**Avis délibéré de la mission régionale d'autorité environnementale  
relatif au renouvellement et à l'extension  
d'une carrière de sables et graviers  
présenté par la société Budillon-Rabatel  
sur la commune d'Izeaux (38)**

**Avis n° 2020-ARA-AP-1091**

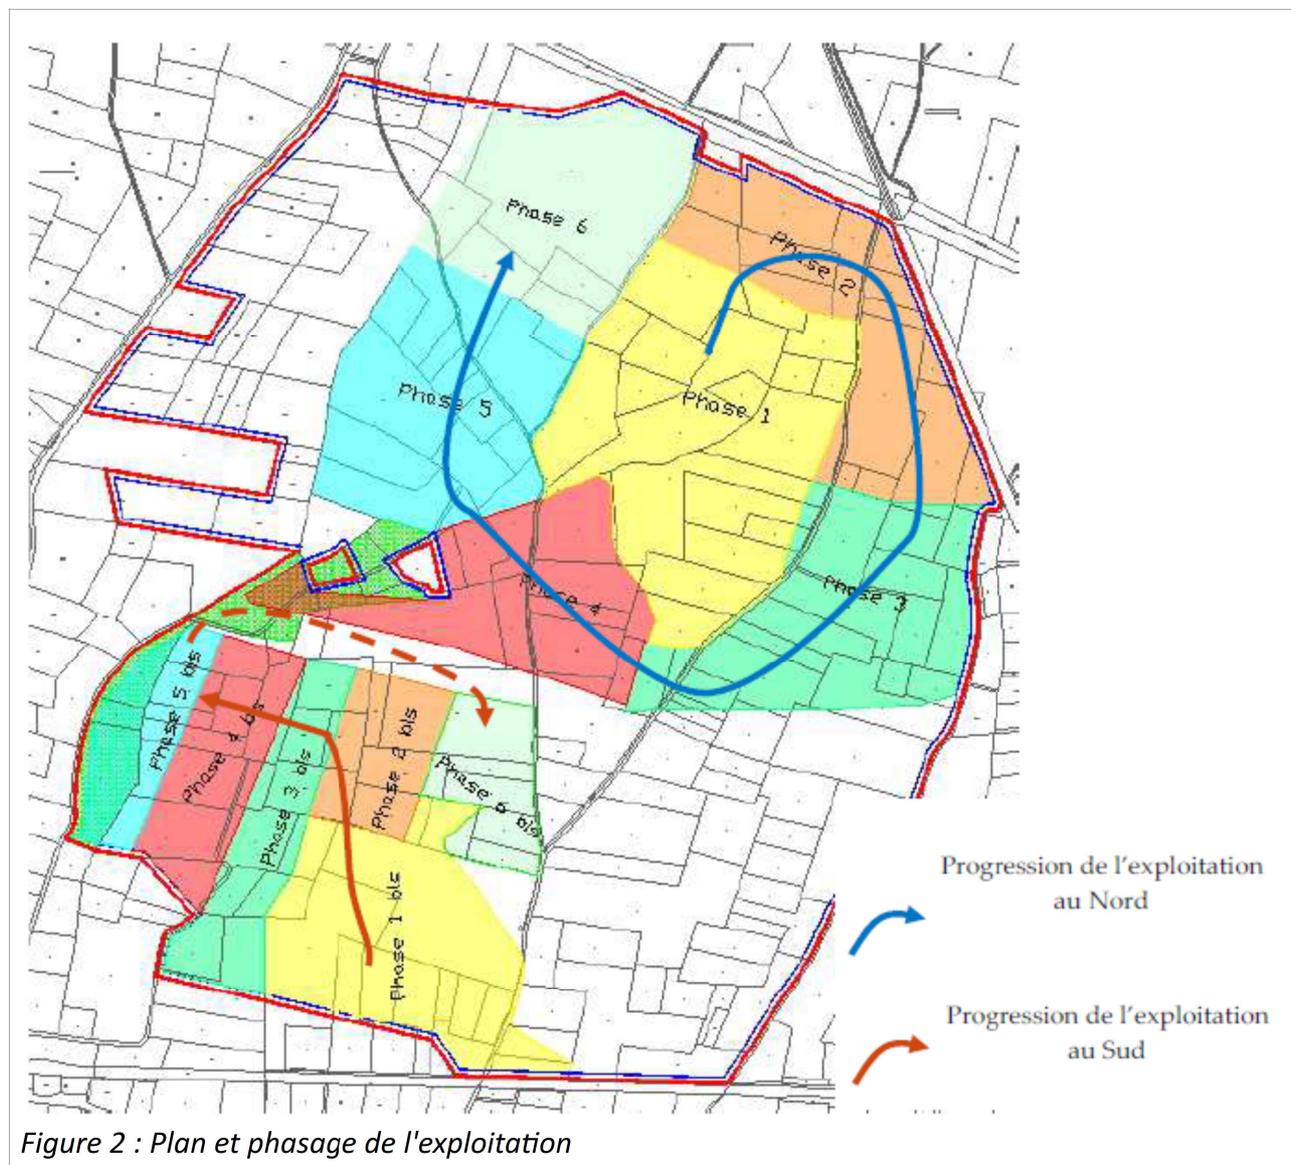
Comme indiqué sur le schéma figure 2 ci-dessus, seule une partie de l'emprise totale du projet sera utilisée pour l'extraction de matériaux. Le reste servira notamment à accueillir les installations de traitement des matériaux, à stocker les stériles d'exploitation et les déchets inertes venant de l'extérieur, et à la circulation des engins. Pour une partie du périmètre (à l'ouest sur le plan ci-dessus), le dossier ne précise pas l'utilisation prévue, ce qui mérite d'être explicité.

De plus, les plans du dossier permettent de localiser les zones d'extraction (cf plan ci-dessus) et la zone des installations de traitement (zone sud-est de l'emprise du projet), mais ne précisent pas l'utilité de la zone située au nord-ouest<sup>9</sup>.

**L'Autorité environnementale recommande de préciser la destination de la zone nord-ouest du projet, actuellement constituée de terrains agricoles.**

Figure 3 : Localisation et degré d'avancement des mesures prévues en 2013 (Source : étude d'impact)

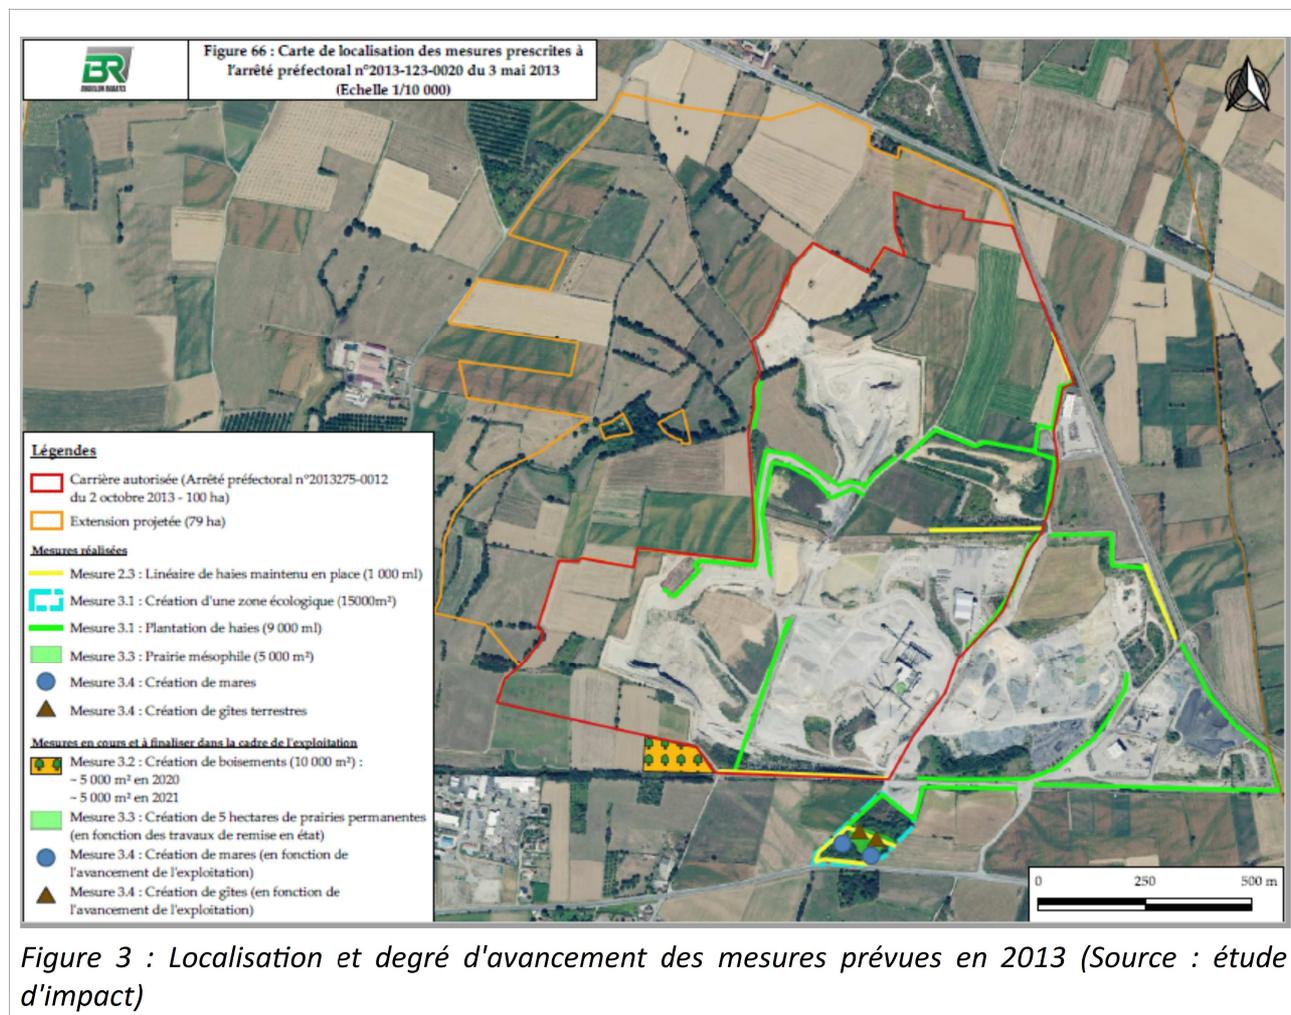
Ainsi, une partie de ces mesures a été mise en place, notamment la création d'une zone écologique au sud de la zone d'exploitation actuelle comprenant des mares et des gîtes terrestres. Environ 9 000 mètres de haies ont été plantés, dont une partie en dehors du périmètre du projet objet du présent avis et une partie au sein de ce périmètre. Parmi ces haies, 2 500 mètres sont dans le périmètre d'extension et seront amenés à être déplacés dans le cadre du projet.

En revanche, certaines mesures de compensation prévues en 2013 n'ont pas encore été mises en place : la remise en état (sous forme de prairies) n'est pas réalisée, le dossier précisant que ce sont des terrains, exploités actuellement ou pas, qui le seront dans le cadre du projet. Une mesure qui visait également à replanter 10 000 m<sup>2</sup> de boisements, n'est pas encore effectuée. Le dossier indique que cette mesure devrait être réalisée pendant les hivers 2020 et 2021.
